MEMOIRE EN REPONSE

A l'avis de la MRAe du 19 mars 2024

EVALUATION ENVIRONNEMENTALE COMMUNE
Projet urbain de GRETTE - BRULARD - POLYGONES
Et mise en compatibilité du PLU de Besançon par déclaration de projet

COMMUNE DE BESANCON (25 000)

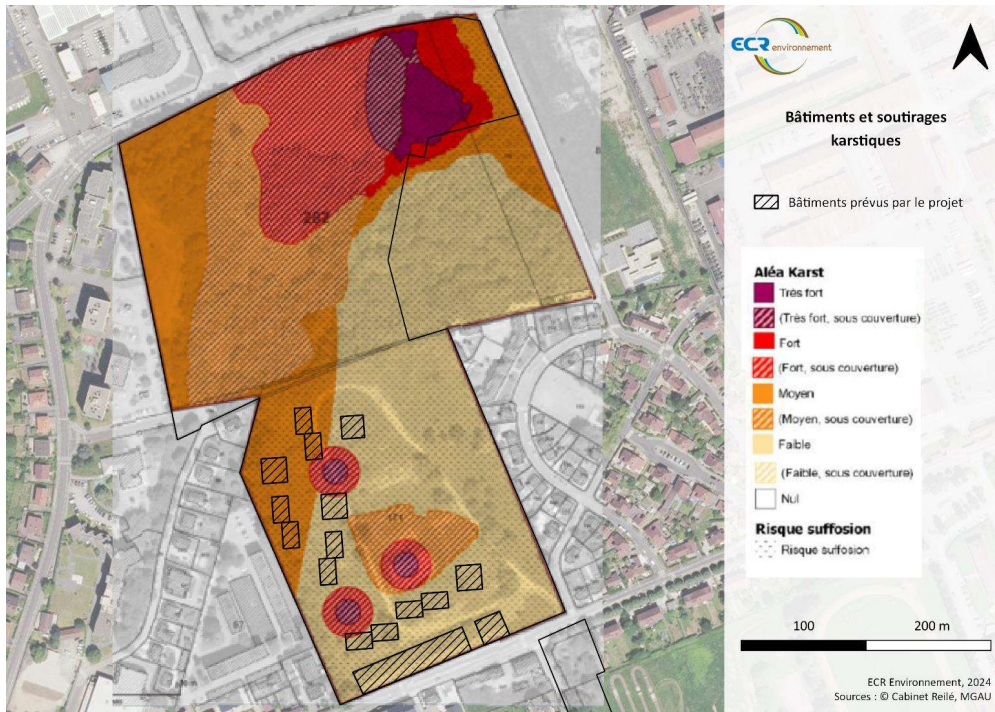
Avis : Expliquer comment la cartographie de l'aléa karstique a été prise en compte dans la définition du projet, concernant notamment l'implantation des futures constructions sur le secteur « Polygone gendarmerie » ;

Une étude hydrogéologique a été réalisée en octobre 2022 par le Cabinet Reilé, bureau d'étude hydrogéologique sous-traitant d'ECR Environnement sur le dossier. Le rapport d'étude dresse notamment une carte de zonage de l'aléa karstique fournie en page 73 de l'étude d'impact, Figure 50 :

L'équipe de conception du projet a pris en compte cette carte et donc l'aléa karstique en considérant dans son plan une implantation des futurs bâtis hors des zones d'aléa très fort et fort :

Par ailleurs, une étude géotechnique G2-AVP prenant en considération l'aléa karstique dans le mode de fondation des ouvrages a été réalisée par ECR Environnement en Juin 2023 (référence 2501466). Enfin, des sondages complémentaires au droit des 3 soutirages repérés par le Cabinet Reilé ont été réalisés en 2023 pour affiner la connaissance (décompaction des terrains, emprise géométrique, ...) de ces derniers. Ils ont été intégrés à l'étude hydraulique de gestion des eaux pluviales menée par le Cabinet Reilé.

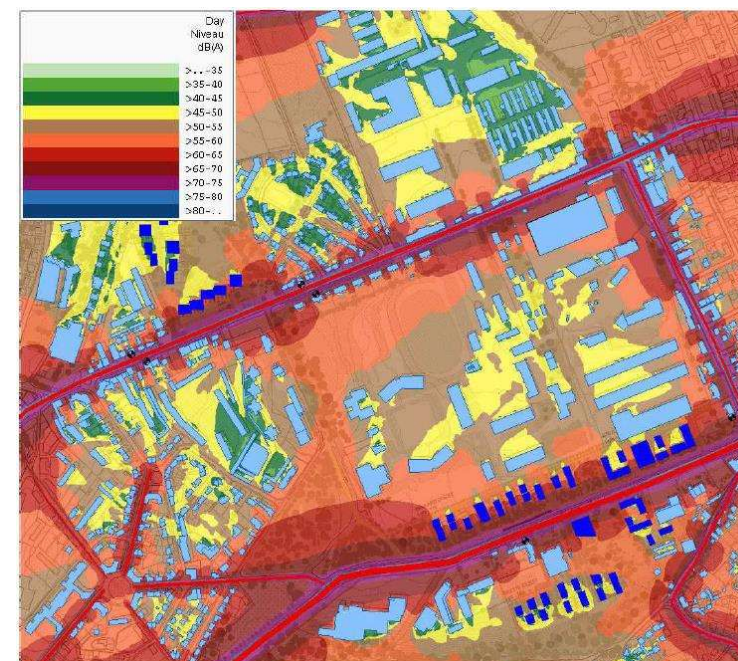
Avis : La MRAe recommande de présenter dans l'étude d'impact les cartes stratégiques de bruit fournies dans l'étude acoustique, afin d'évaluer le contexte sonore du secteur et de caractériser les zones où l'ambiance sonore est dégradée.

Ces cartes seront présentées dans la sous-partie « 3.5 : Incidences sur le milieu humain » de la partie « E : Incidences et mesures associées », page 226 de l'EI. Elles montrent notamment qu'en période diurne comme nocturne, l'ambiance sonore est dégradée au niveau des axes routiers qui bordent les terrains, notamment la rue de Dole pour le secteur de Polygone, et l'avenue du Général Brulard pour les secteurs de la Grette et de Brulard.
